WCHTIGE INFORMATION bezüglich Icaro TANDEM-SPREIZE

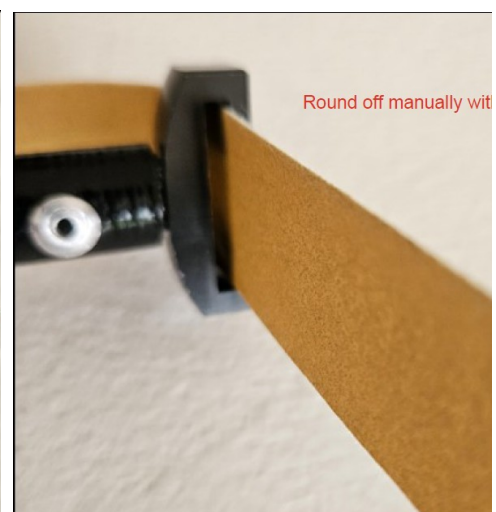
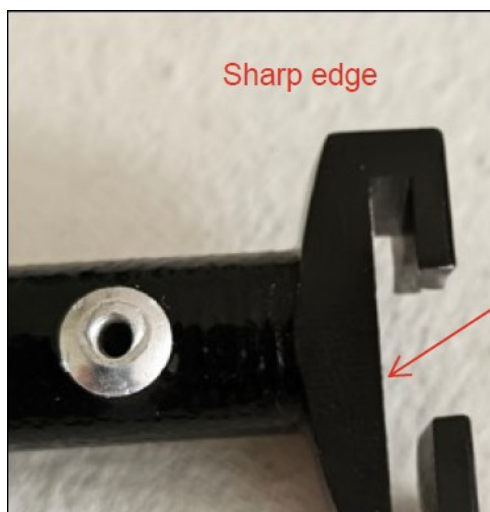
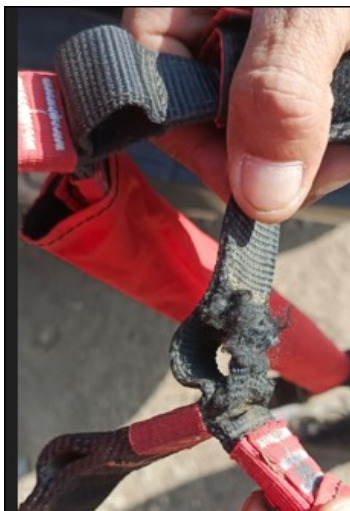
Wir haben Rückmeldung eines Kunden erhalten, dass Probleme mit der Tandem-Spreize aufgetreten sind. Dies betrifft ausschließlich nur Spreizen der Charge ab Juni 2024.

Die Kanten des Metallbeschlages am Karbon-Stab wurden nicht ausreichend entgratet und sind damit zu scharf. Dadurch kann das Gurtband der Spreize beschädigt und im schlimmsten Fall durchgescheuert werden.

Die Spreize ist vor dem nächsten Flug unbedingt auf eventuelle Beschädigungen zu überprüfen.

- Sollte keine sichtbare Beschädigung vorliegen – bitte die Kanten der Metallbeschläge des Karbon- Stabs vor dem nächsten Flug entgraten (Schleifpapier, Feile).
- **Sollte bereits eine Beschädigung der Spreize vorhanden sein, darf sie nicht mehr verwendet werden.**
